Onderwerp Adviesaanvraag omgevingsvergunning 2022 - Lange reed 16 - De Westereen

*Ontwerpbestemmingsplan – ‘De Westereen - Recreatiewoningen
passantenhaven’*

Van: [REDACTED]
Verzonden: donderdag 22 september 2022 10:32
Aan: [REDACTED]
CC: [REDACTED]
Onderwerp: reactie op vooroverleg passantenhaven de Westereen zaak 170347

Figuur 1. Opstelplaats aan open water

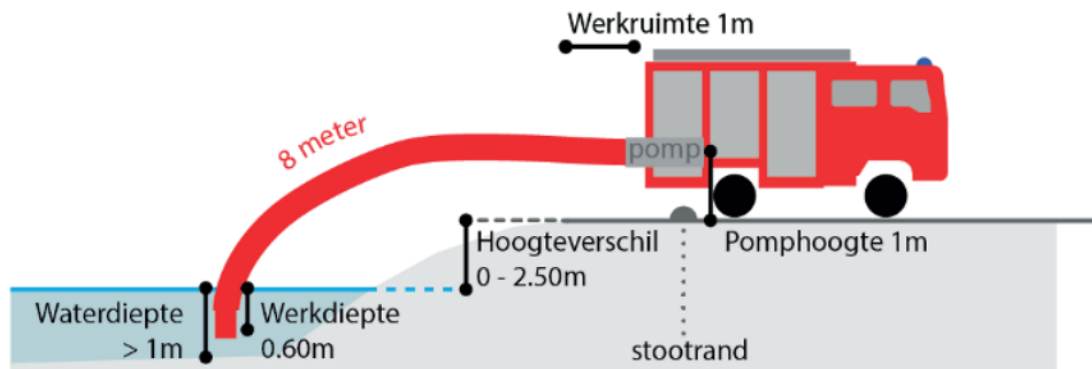
Op en rondom het recreatieterrein zijn geen brandkranen aanwezig om te gebruiken. Het plangebied is wel gelegen aan een haven welke geschikt is als bluswatervoorziening. Om dit te kunnen gebruiken dient er voor minimaal 60 minuten bluswater onttrokken te kunnen worden. Om het bluswater te kunnen onttrekken met een brandweervoertuig dient er een geschikte opstelplaats voor de brandweer te zijn. Dit kan samenvallen met een weg of pad mits dit de bereikbaarheid niet belemmert. Een opstelplaats dient in iedergeval te voldoen aan de volgende voorwaarden:

- een breedte van 4 meter, een lengte van 10 meter en een maximale doorgangshoogte van 4,2 meter;
- bestand tegen een aslast van 11,5 ton en een totaalgewicht van 15 ton;
- op zo'n afstand dat er maximaal 8 meter tot het water en de pomp van de tankautospuiter is.

Om een indruk te geven van een opstelplaats voor de brandweer is onderstaande afbeelding bijgevoegd.

Brandweer Fryslân adviseert om:

- in overleg met de brandweer een opstelplaatsen aan het open water te creëren;
- Indien bovenstaande niet mogelijk is adviseren wij om in overleg met de brandweer twee brandkranen aan te leggen met een minimale capaciteit van 500 l/min.
